# ZGRADA MAGISTRATA U KOPRIVNICI - KONZERVATORSKE I MUZEOLOŠKE NATUKNICE

7. Koprivnica, zgrada magistrata, 1. kat, izložbena dvorana - ovdje prodire vлага koja se skuplja na pročelju istočnog dvorišta u visini nove žbuke

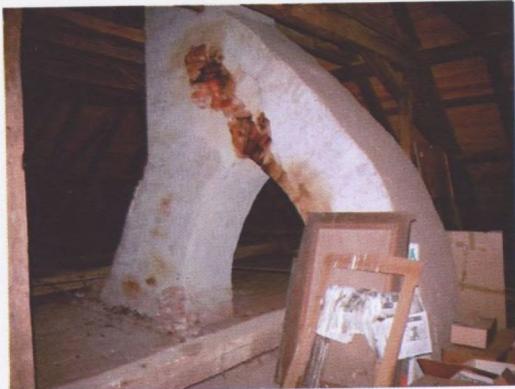
U dijelu unutrašnjeg dvorišta zgrade kao i na istočnom pročelju obnovljena je žbuka samo do visine prvog kata, a iznad toga ne (**sl. 5 i 6**). Zato se tu kada padne kiša skuplja voda koja ulazi u strukturu zida, pa čak prodire u unutrašnjost - u izložbeni prostor (**sl. 7**).
